INSTITUTO NACIONAL DE VÍAS **PROCESO MISIONAL EJECUCIÓN DE PROYECTOS DE INFRAESTRUCTURA DE TRANSPORTE** **MANUAL DE INTERVENTORÍA OBRA PÚBLICA** **LISTA DE CHEQUEO INFORME MENSUAL DE INTERVENTORÍA**	CÓDIGO	MEPI-MN1-IN-15-FR-1
		VERSIÓN	1
		PÁGINA

Contrato de Obra No. 2022-05-27-001 **Contratista:** CONSTRUCCIONES E INVERSIONES CEMAC

Contrato de Interventoría No. 976-2022 **Interventoría:** CONSORCIO INTERVENTORES VIALES

INFORME MENSUAL No. 4 **MES O PERIODO:** FEBRERO DEL 2023

Ilustración 1. Trazado Existente vs Trazado Propuesto K0+960 al K1+030 - Fuente Propia

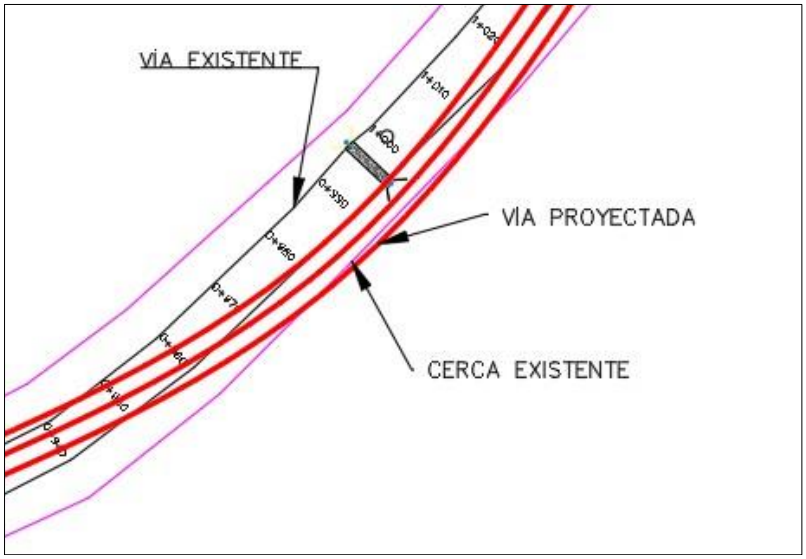
Como se observa en la ilustración No. 1, se puede evidenciar que de acuerdo con las coordenadas del eje enviadas por el contratista en su documento, en entre las abscisas K0+960 a K1+030 el eje proyectado se desplaza considerablemente del trazado existente, ubicándose en unos de los encoles de la obra hidráulica existente, lo cual conllevaría la intervención de predios y a la ampliación de la obra hidráulica existente, por lo cual se solicita realizar la revisión del diseño propuesto y ajustar el mismo de ser necesarios. Es importante aclarar que dentro del alcance del contrato no se contemplan recursos para la compra y/o adquisición de predios.

Se precisa que es responsabilidad del contratista realizar la revisión de las obras hidráulicas existentes, con el fin de determinar su posible remplazo y/o intervención de acuerdo con las condiciones de la misma, por lo que de ser necesario el reemplazo de la alcantarilla existente, en caso de estar deteriorada o reacondicionar el trazado de diseño en este sector.

Figura. Vía proyectada

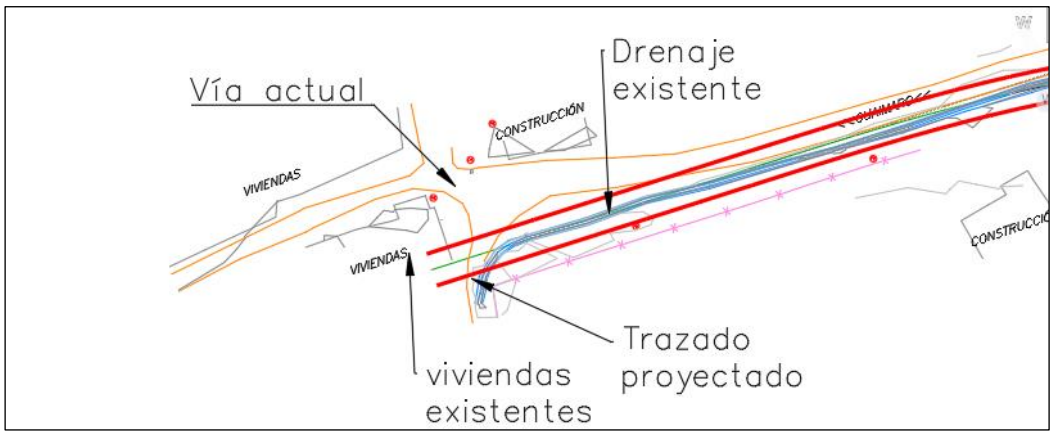
- A criterio de esta consultoría, la vía proyectada debe tener continuidad con la vía actualmente existente, en caso de continuarse la pavimentación por el casco urbano de Guaimaro en dirección al río.

Figura. Vía proyectada

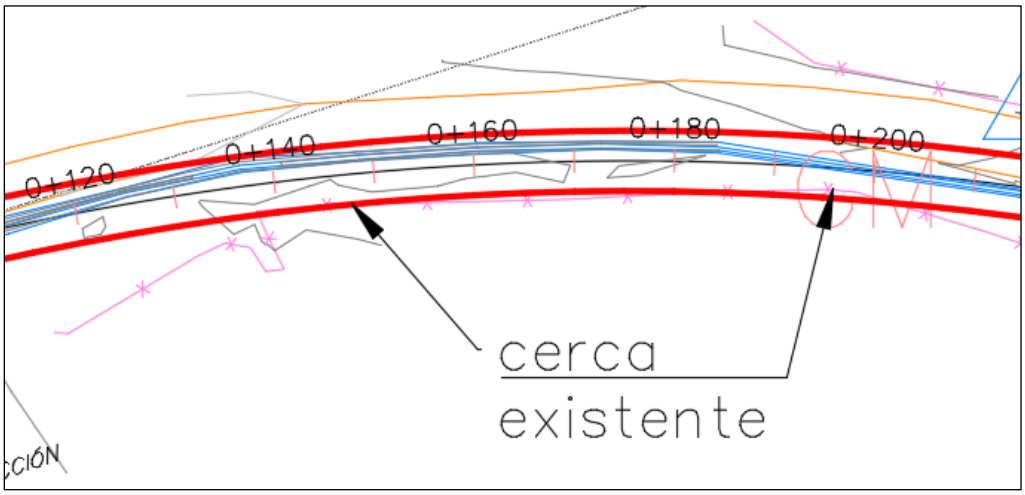
- Revisar la cercanía de los bordes de diseño respecto a la cerca existente, ya que podría afectarla, y en el contrato no se tiene en cuenta la adquisición de predios. Se recomienda ajustar esta parte del trazado para evitar esta situación.

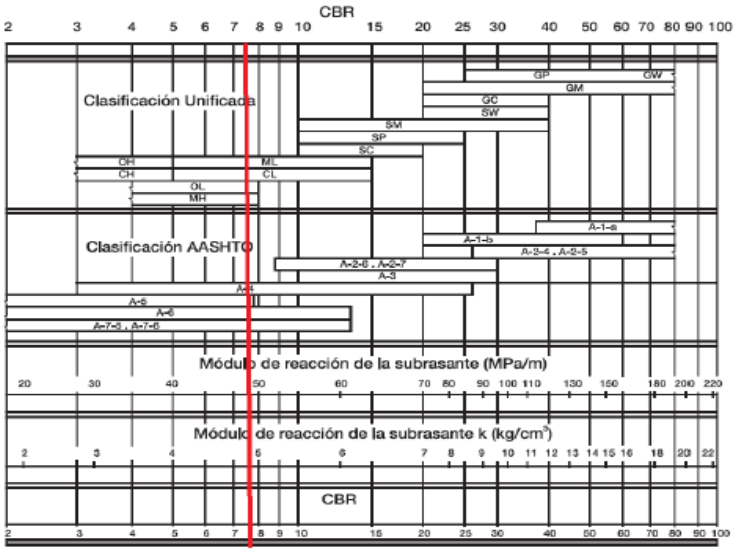
Comentario: Se comparte que el CBR de diseño final que servirá como soporte a la estructura de pavimento rígido sea 5.20%, dejando la claridad que en toda la longitud del proyecto se instalaran 15cm de afirmado.

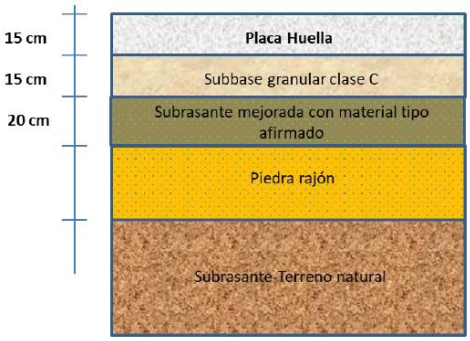
Comentario: Las condiciones de diseño de la placa huella están conforme lo establecido en la Guía de diseño de Pavimentos con Placa-huella de INVIAS, sin embargo se debe presentar los cálculos de los CBR y módulos equivalentes de la subrasante tanto en la alternativa 1 como en la 2 donde se verifique que el CBR de diseño es mayor al 3%.

Imagen 5-11 Estructura propuesta sector 1. Fuente, Autor

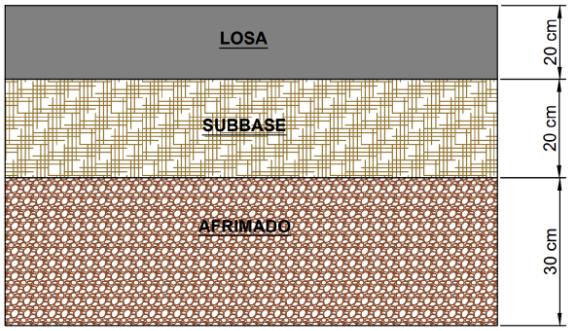
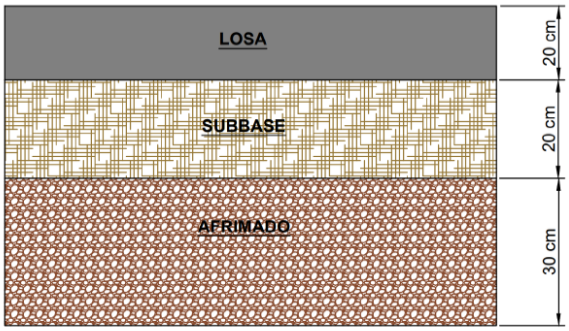
Comentario: En el numeral 5.6 se mostro un mejoramiento de subrasante con 30 cm de afirmado, no se hace cálculos con subbase, nuevamente se solicita claridad en la información entregada esta no es coherente, pues de acuerdo a lo detallado en el Numeral 5.12 “Verificación de la metodología AASHTO”, la capa de subbase hace parte del soporte de la losa de concreto.

Referente a la imagen 5-1, como ya se había mencionado en el comunicado AERO-VIARGARRAPATAPLACITA-003-2023, El tramo 1 **NO CUENTA con CBR inferiores al 3%** por lo que no aplica un mejoramiento de subrasante con afirmado en este tramo, a excepción de fallos puntuales que sea necesario subsanar previa autorización de la interventoría.

Figura 5-3 Estructura pavimento rígido – Metodología AASHTO, CBR 7.8%

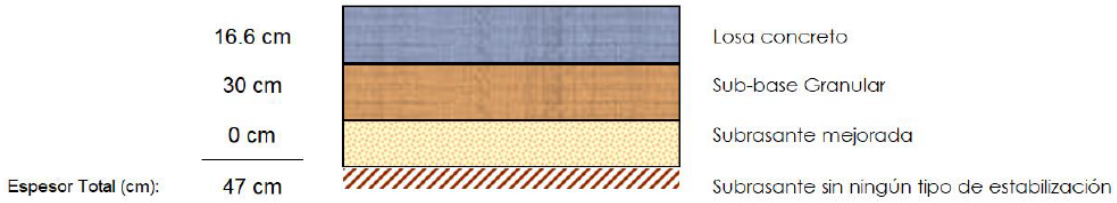
Comentario: Se debe ajustar el tránsito de diseño y los parámetros mencionados en el numeral 5.8.1

Figura 5-4 Estructura pavimento rígido para la vía – Metodología invias, CBR 7.8%

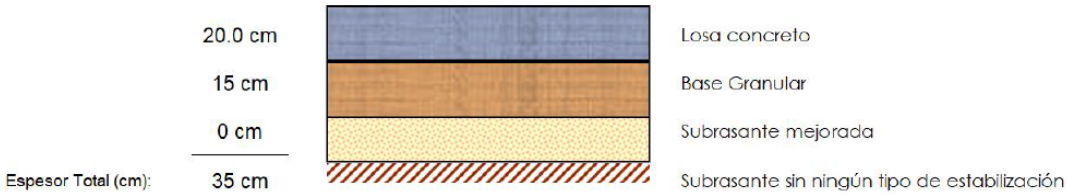
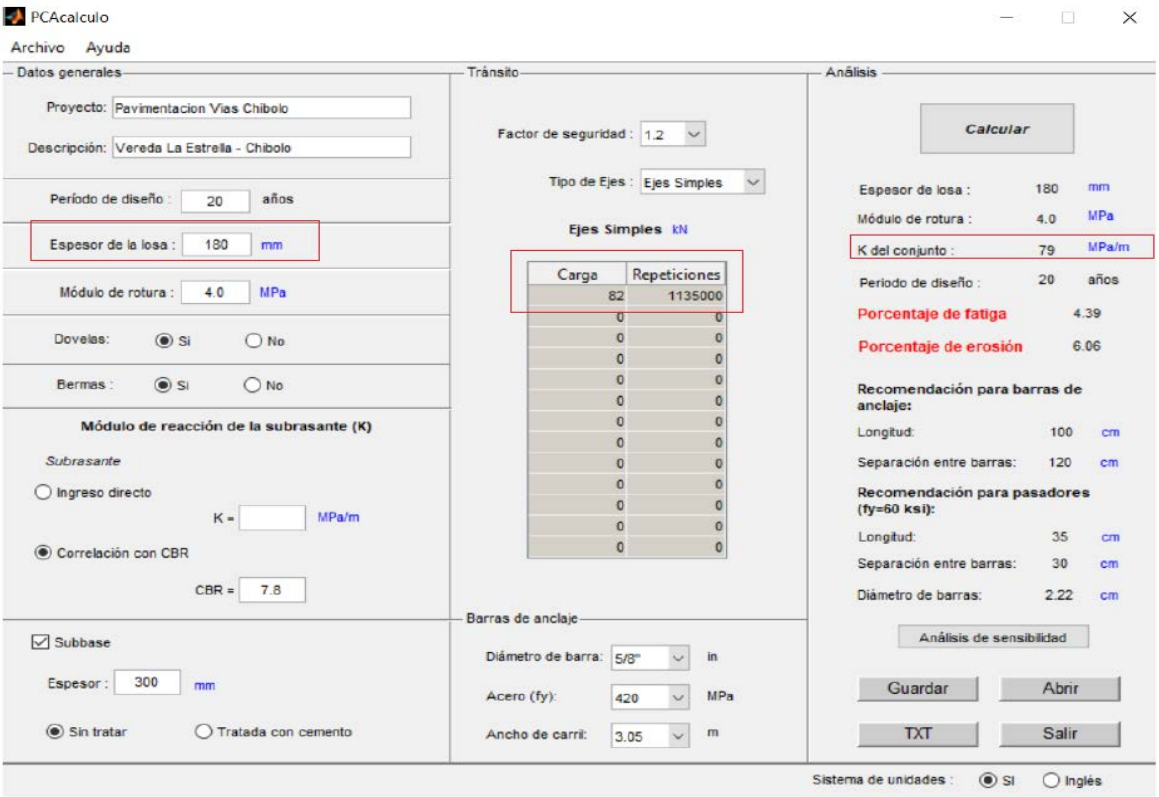
No se presentan la validación de los consumos por fatiga y erosión de la estructura propuesta.

Comentario: Se debe ajustar el tránsito de diseño.

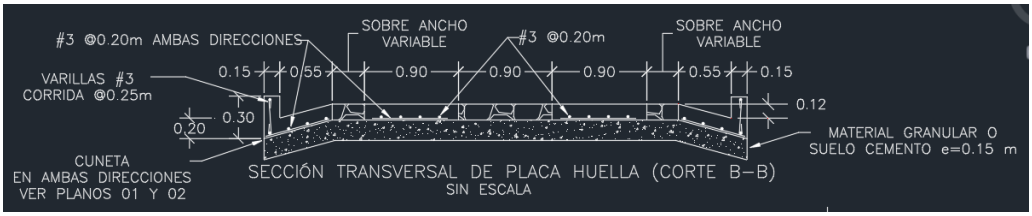
Se solicita sea corregido el espaciamiento de las barras de anclaje, ya que de acuerdo al Plano 120 "Detalle de juntas de pavimento rígido" de la Cartilla Obras Menores de Drenajes y Estructura Viales Programa Colombia Rural la separación es de 1.20 m y no 1.00 m, además de los bordes de junta mínimo 0.50 m, recomendación dada también en el Manual de Diseño de Pavimentos de Concreto del INVIAS para Vías de con bajos, medios y altos volúmenes de tránsito.
Por otra parte, se solicita sea corregido la información entregada en los planos con extensión dwg, ya que presenta las secciones de una placa huella plano 125 de la Cartilla Obras Menores de Drenajes y Estructura Viales Programa Colombia Rural.

Una vez se de atención a las observaciones, ase procederá a su revisión final.

Imagen 5-10 Estructura propuesta alternativa 1

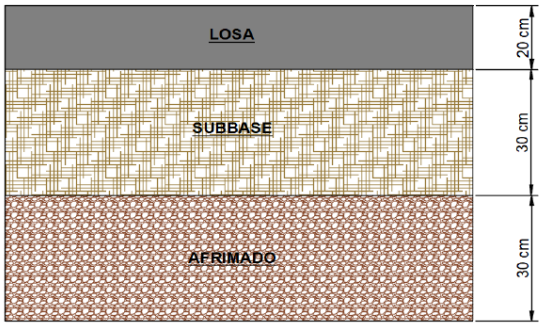
Por otra parte, de acuerdo a la Imagen 5-10 y la Imagen 5-11, se contempla un mejoramiento para los dos tramos con afirmado, por lo que se solita se de claridad a la información.
